Mission régionale d'autorité environnementale
OCCITANIE

Avis sur le projet d'augmentation de capacité d'abattage de volailles de la société DUC à Saint-Bauzély (30)

N°MRAe : 2025APO131
N°saisine : 2025-15252

Avis émis le 30 octobre 2025

Figure 2: en orange, les extensions sollicitées au sein du périmètre actuel

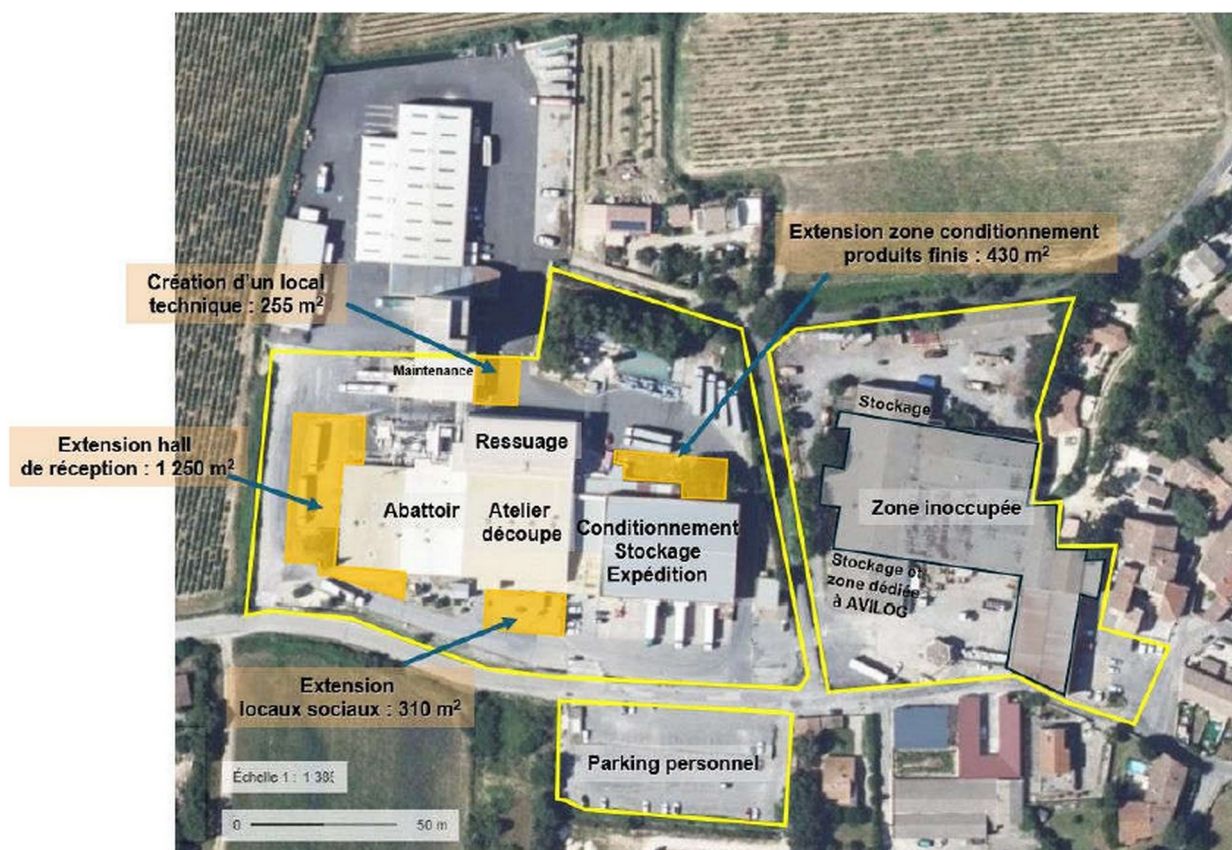
L'établissement prévoit plusieurs extensions du bâtiment de production (cf. figure 2) :

- extension du hall de réception des animaux : 1 250 m²,
- création d'un local technique pour abriter le nouvel équipement de prétraitement des effluents (255 m²),
- extension de la zone de conditionnement des produits finis (430 m²),
- extension des locaux sociaux (310 m²).

Le projet lui-même est insuffisamment décrit, faute de plans précis des bâtiments et des équipements prévus dans les extensions, de documents présentant la station d'épuration, son fonctionnement, ses plans et ceux des aménagements projetés.
